师市水建管函〔2026〕13号

关于库沙新拜产业园新和产业园调节池 及泵站工程开复工期间安全生产 检查问题的通报

库沙新拜产业园新和产业园调节池及泵站工程项目复工期间
安全生产检查问题清单

图一 放水塔处拌和楼布警示标志设置不足

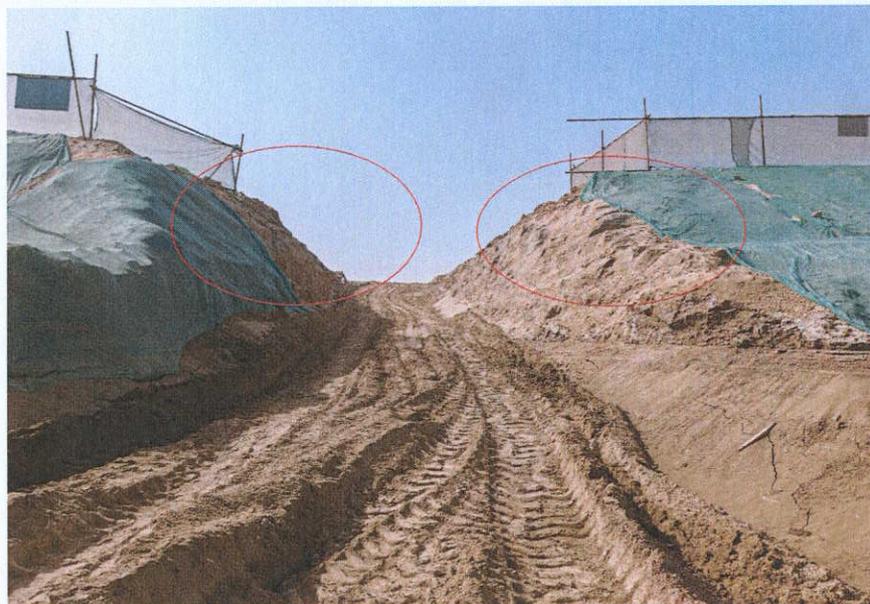
3. 放水塔处拌和楼安全警示标志设置不足；基坑入口处未设置明显的安全警示标志且边坡坡度不符合专项施工方案要求；基坑马道宽度、坡度设置不合理；施工现场未设置消防设施（无灭火器）；基坑人行通道无防护围挡。

各参建单位须于本通报下发之日起 10 日内完成现场安全隐患问题整改，形成整改回复（含整改前后对比照片、整改责任人

图二 基坑入口处未设置明显的安全警示标志

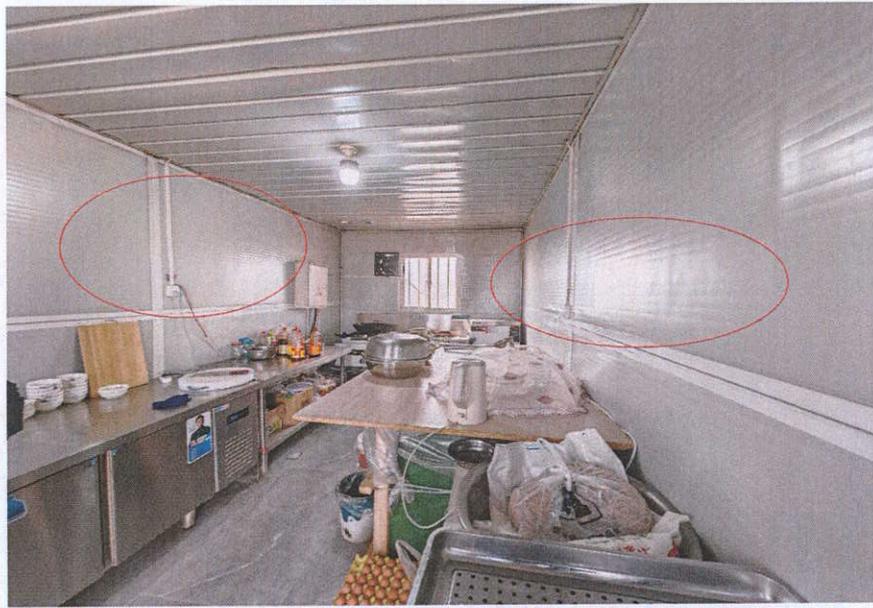
序号	项目名称	问题描述	相关法规标准及条款内容	责任单位
			物及有害危险气体和液体存放处等危险部位，设置明显的安全警示标志。	
6	库沙新拜产业园新和产业园调节池及泵站工程	基坑入口处未设置明显的安全警示标志	《建设工程安全生产管理条例》第二十八条第一款：施工单位应当在施工现场入口处、施工起重机械、临时用电设施、脚手架、出入通道口、楼梯口、电梯井口、孔洞口、桥梁口、隧道口、基坑边沿、爆破物及有害危险气体和液体存放处等危险部位，设置明显的安全警示标志。	施工单位 (新疆塔建三五九建工有限责任公司)
7	库沙新拜产业园新和产业园调节池及泵站工程	基坑入口处边坡坡度不符合专项施工方案要求	《建筑地基基础工程施工质量验收标准》GB 50202-2018 第 9.2.4 条临时性挖方工程的边坡坡率允许值应符合表 9.2.4 的规定或经设计计算角定。砂土(不包括细砂、粉砂)边坡坡率 1:1.25~1:1.50...	施工单位 (新疆塔建三五九建工有限责任公司)
8	库沙新拜产业园新和产业园调节池及泵站工程	基坑马道宽度、坡度设置不合理	《水电水利工程场内施工道路技术规范》(DL/T52432010)中表 6.3.1-1 边坡每隔 6m~10m, 宜设置马道, 马道宽度宜为 1m~3m;	施工单位 (新疆塔建三五九建工有限责任公司)
9	库沙新拜产业园新和产业园调节池及泵站工程	施工现场未设置消防设施(无灭火器)	《建设工程安全生产管理条例》(国务院令 393 号)第三十一条 施工单位应当在施工现场建立消防安全责任制度, 确定消防安全责任人, 制定用火、用电、使用易燃易爆材料等各项消防安全管理制度和操作规程, 设置消防通道、消防水源, 配备消防设施和灭火器材, 并在施工现场入口处设置明显标志。	施工单位 (新疆塔建三五九建工有限责任公司)
10	库沙新拜产业园新和产业园调节池及泵站工程	基坑人行通道无防护围挡	《水利水电工程施工安全防护设施技术规范》(SL 714-2015)3.3 施工场内人行及人力货运通道应符合以下要求: ...2.宽度不小于 1.00m。...5. 设置防护栏杆、限载及相应安全警示标识。	施工单位 (新疆塔建三五九建工有限责任公司)
